Rijkswaterstaat Oost Nederland
Afdeling SLU
p.a. K. Kroese, A.H. Thielking
Postbus 25
6200 MA Maastricht

Op 18 april j.l. heeft u ons gevraagd om een “*rivierkundige toetsing van de verbreiding van de invaart Haaften*” te doen. Het verslag van die toetsing heeft u nu voor u.

Afbeelding 7. Stroming Laagwater & locatie ingreep

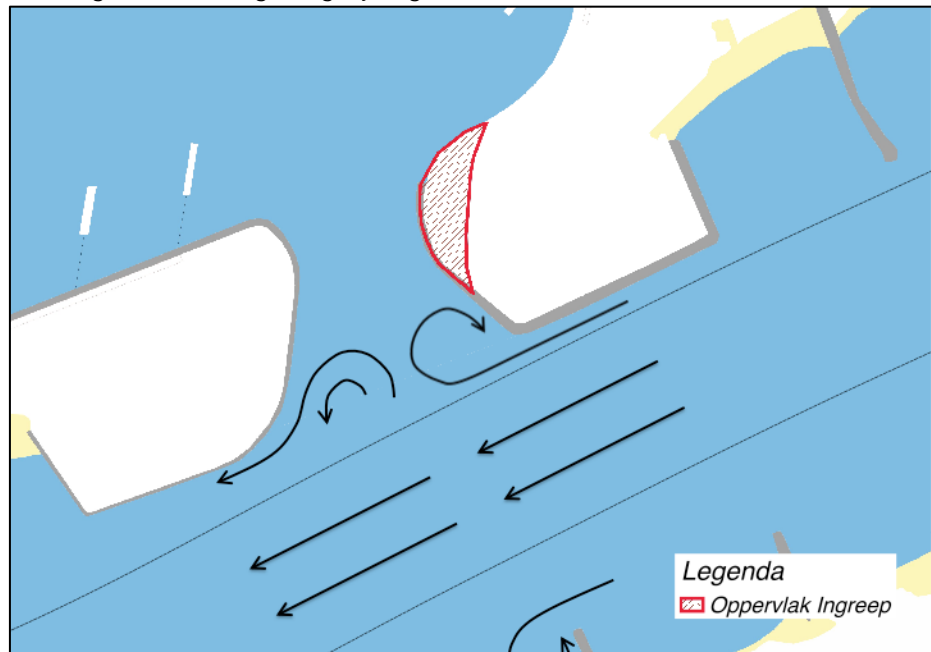
In de volgende afbeelding is het stroombeeld bij laagwater te zien met daarbij de locatie van de ingreep. De afbeelding laat zien dat de neren bij de inlaat niet de locatie van de beoogde ingreep bereiken. De ingreep heeft geen effect op de stroming en sedimentgedrag bij laagwater.

Er zijn geen effecten op morfologie van het zomerbed of dwarsstromen bij laagwater.

Afbeelding 8. Stroming bij normaal hoogwater & locatie ingreep

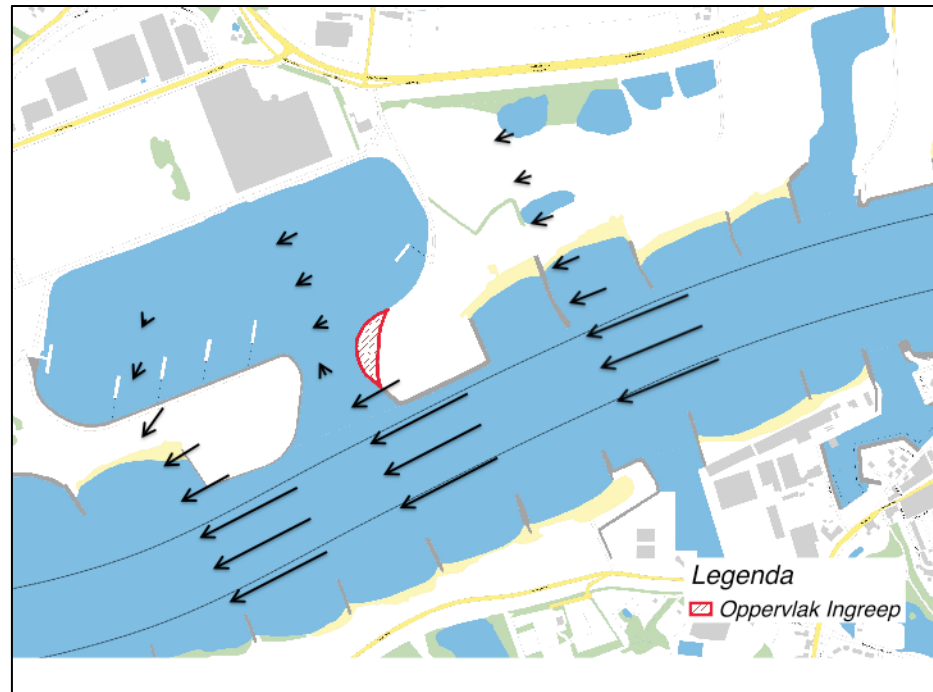
In de volgende afbeelding is de stroming bij normaal hoogwater getoond met de ingreep erbij. Bij laag en normaal hoogwater is de stroming over de oever en de locatie van de ingreep erg zwak. Een verruiming van het profiel door de verbreding van de invaart zal daardoor bij deze afvoeren geen verder effect hebben op de stroming of sedimenthuishouding daar en in de omgeving. Het water staat immers bijna stil.

De effecten op water- en sedimenthuishouding bij laag en normaal hoogwater zijn verwaarloosbaar klein.

Afbeelding 9. Stroming bij maatgevend hoogwater & locatie ingreep

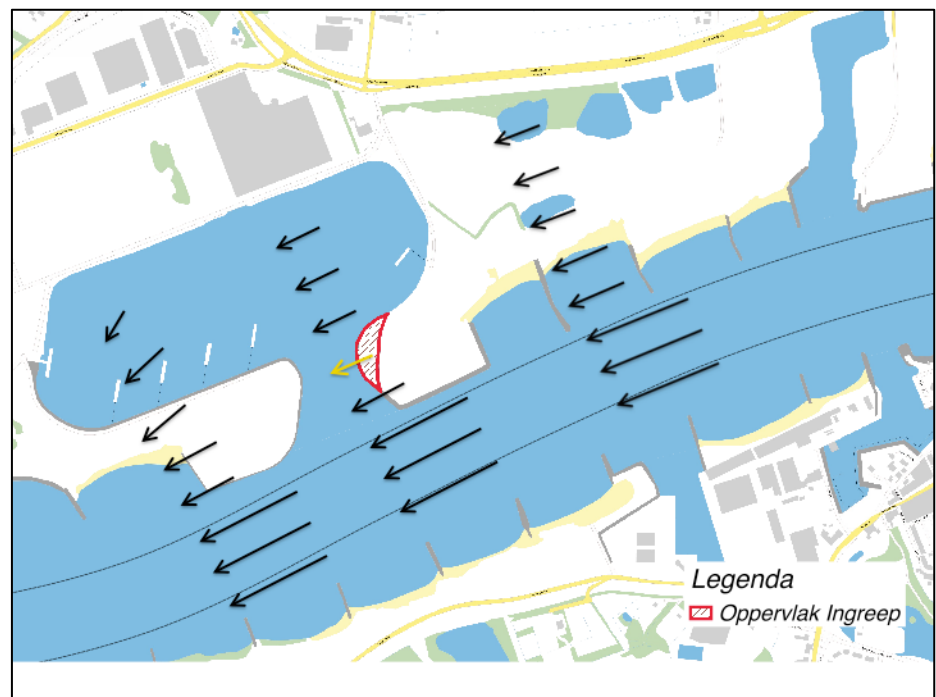
In de volgende en laatste afbeelding is het stroombeeld bij maatgevende afvoeren getoond. Ter plaatse van de ingreep is met een geeloranje pijl aangegeven dat hier een verandering van de stroming optreedt. Immers door de grotere diepte neemt de stroomsnelheid hier lokaal af.

Als gevolg van die lokale verdieping en daaruit voortvloeiende afname van de stroomsnelheid neemt de weerstand van de rivier af waardoor in bovenstroomse richting een waterstandverlagend effect optreedt. Het effect van de ingreep is dan ook een rivierverruimend effect en een verlaging van de maatgevende waterstanden.

Omdat ter plaatse van de verruiming de snelheid en dus ook de zogenaamde snelheidshoogte afneemt (ca 20 mm³) neemt de absolute waterhoogte daar lokaal toe. De waterhoogte bij de verruiming zal daarna ongeveer gelijk zijn aan de waterstand in de plas.

Door herverdeling van water zullen in een straal van pakweg 100 m rond de ingreep effecten optreden. Het totale effect van de ingreep is een (kleine) rivierverruiming zonder voor derden schadelijke of hinderlijke neveneffecten. Die verruiming is vooral bovenstrooms in de uiterwaard merkbaar en de hieruit volgende waterstandsdeling bedraagt daar naar verwachting lokaal enkele millimeters. In de rivieras zijn de effecten ten hoogste enkele.

Bij de rivierkundige toetsing zijn we ervan uitgegaan dat de oever van de verruimde invaartopening op een juiste wijze wordt afgewerkt. Met het oog op een nautisch duidelijke afbakening is heeft een steil talud de voorkeur. Wij denken hierbij aan een talud 1:3 uitgevoerd in stortsteen. Niet alleen is dit noodzakelijk omdat een steil talud geotechnisch niet van nature stabiel is, maar ook moet rekening worden gehouden met schroefstraal van in- en uit varende schepen. Een zorgvuldige civieltechnische uitwerking van de nieuwe oever verdient de aanbeveling.
